Ref. KCML : GM/BXL21152/s.495/ Europakruispunt_centraal_station

Betreft : BRUSSEL. Europakruispunt 2. Centraal station. Maken van een opening in de buitengevel en de vloer voor een nieuwe afblaasmond in de buitengevel. Aanvraag van een unieke vergunning.

EENSLUIDEND ADVIES VAN DE KCML.

Localisatie vna de interventie, uitvoeringstekening en voorbeeld van een reeds bestaand rooster – documenten uit het aanvraagdossier

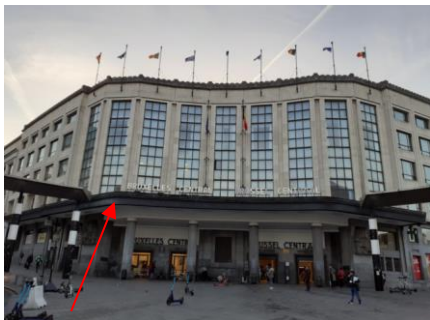
De KCML brengt een gunstig advies uit over de aanvraag. Ze vraagt de optie te weerhouden waarbij drie op elkaar aansluitende verluchttingsroosters in het gevelplan geïntegreerd worden aangezien dit een meer esthetische oplossing vormt dan de optie om een uit de gevel uitstekende uitblaasmond te plaatsen. Vanzelfsprekend moet de gevelopening zorgvuldig uitgevoerd worden zonder de omliggende delen te beschadigen en onder toezicht van de DPC.
